Betreff:**Planung und Bau der Erschließungsstraße Mitgaustraße****Organisationseinheit:**Dezernat III
66 Fachbereich Tiefbau und Verkehr**Datum:**

Stellungnahme der Verwaltung zur planerischen Stellungnahme des ADFC zur Planung der Mitgaustraße**Kapitel 2.1 und 2.2 der Stellungnahme des ADFC**

Stellungnahme zum 1. Bauabschnitt der Stadtstraße Nord (Ausbau Mitgastraße)

Abbildung 3: Durchgehender Geh- und Radweg an einer untergeordneten Einmündung, hier jedoch mit Zebrastreifen auch über den Radweg und die bevorrechtigte Straße.

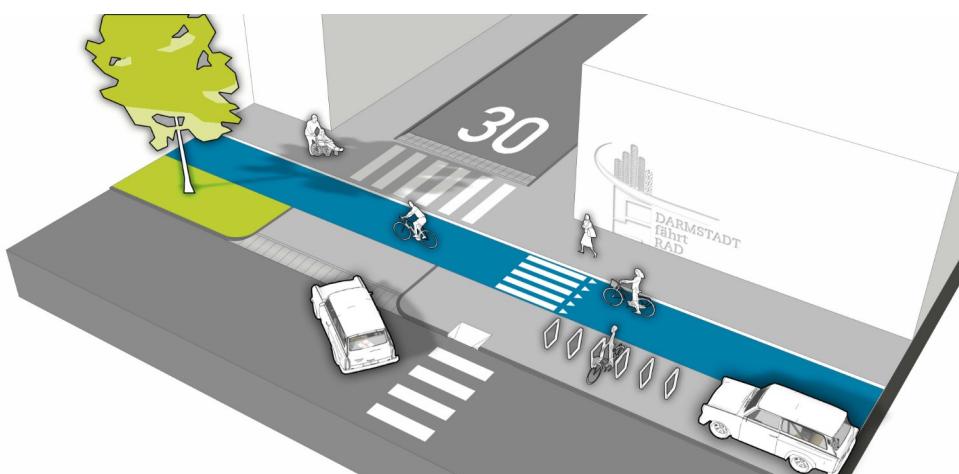
3.5 Einmündung der Lichtwerkallee

Die Mitgaustraße ist der Lichtwerkallee übergeordnet. Daher ist der Radweg auch hier **ohne Belagsveränderung, ohne zusätzliche Längs- oder Querneigung und ohne Höhenunterschied** fortzuführen (gem. Ziele- und Maßnahmenkatalog „Radverkehr in Braunschweig“ Maßnahme 6).

Der ADFC regt an, hierfür eine **Anrampung / Aufpflasterung** des Einmündungsbereiches vorzunehmen und auch den Gehweg ununterbrochen zu gestalten (analog ERA Kapitel 11.1.7 Bild 86). Eine Anrampung sorgt bei abbiegenden bzw. einbiegenden Kfz für eine Geschwindigkeitsdämpfung und hebt die Vorfahrt des Radverkehrs entlang der übergeordneten Straße intuitiv hervor. Hiermit sind deutliche Sicherheits- und Komfortgewinne verbunden.

Die Sichtverhältnisse werden durch eine Verschwenkung des Radweges an die Straße in diesem Fall nicht verbessert, der Vorrang des Radverkehrs

jedoch geschwächt. Der **Radweg** ist an dieser Stelle **nicht zu verschwenken**, sondern **geradlinig fortzuführen**. Aufgrund der nur sehr kurzen Strecke direkt neben der Straße und den davor angeordneten Parkplätzen könnte der Radverkehr hier ohnehin nur zu spät im Seitenspiegel gesehen werden. Autofahrende könnten den Radverkehr jedoch bei mittlerer abgesetzter Führung (2-5 m⁴), vor Kreuzen des Radweges im stumpfen Winkel, ggf. rechtzeitig durchs Fenster erkennen. Ein Verschwenken des Radweges an die Straße würde gem. ERA Kapitel 4.3.2 Bild 31 eine gerade Strecke von ≥ 10 m unmittelbar an der Straße erfordern, die hier nicht gegeben ist (laut Plan 6,6 m). Auch warnen die ERA im entsprechenden Kapitel vor stark verschwenkten und unkomfortablen Radwegeführungen, wie hier. Die Mindestkurvenradien in Kapitel 2.2.1 der ERA, Tabelle 6, werden unterschritten (Kurvenradius hier laut Plan: 8 m).

Die Einmündung der Lichterkallee wurde von der Verwaltung so geplant, dass der Radverkehr auf eigener Fläche direkt neben dem Kfz-Verkehr im unmittelbaren Sichtbereich des Kfz-Verkehrs vorfahrtberechtigt sicher die Einmündung quert.

Fahrzeuge, die aus der Lichterkallee ausbiegen wollen, haben ausreichend Sicht und blockieren den Radweg nicht. Das Material des Radweges (Asphalt) läuft durch.

Das vom ADFC kritisierte Fehlen einer ausreichend lange Parallelführung zur Fahrbahn ist nicht nachvollziehbar. Die Strecke, auf der der Radverkehr parallel bis zum Einbiegeradius

des Kfz (im Plan gestrichelt) geführt wird, ist deutlich länger als die angegebenen 6,60 m und auch länger als die 10 m, die in den Regelwerken empfohlen werden.

Der Vorschlag des ADFC sieht eine abgesetzte Führung des Radweges vor, so dass ein abbiegendes Fahrzeug aus der Mitgaustraße den vorfahrtberechtigten Radfahrer erst sehr spät aus sehr ungünstigem Winkel sieht. Viele Jahre lang wurde propagiert, solche Lösungen zu vermeiden, Unfalluntersuchungen unterstützten diese Argumentationskette. Die aus der Lichtwerkallee ausbiegenden Kfz werden den Radweg blockieren, weil sonst keine Einsichtnahme in die Mitgaustraße möglich ist.

Die Verwaltung rät von einer Umplanung der Einmündung entsprechend der Planungsideen des ADFC ab.
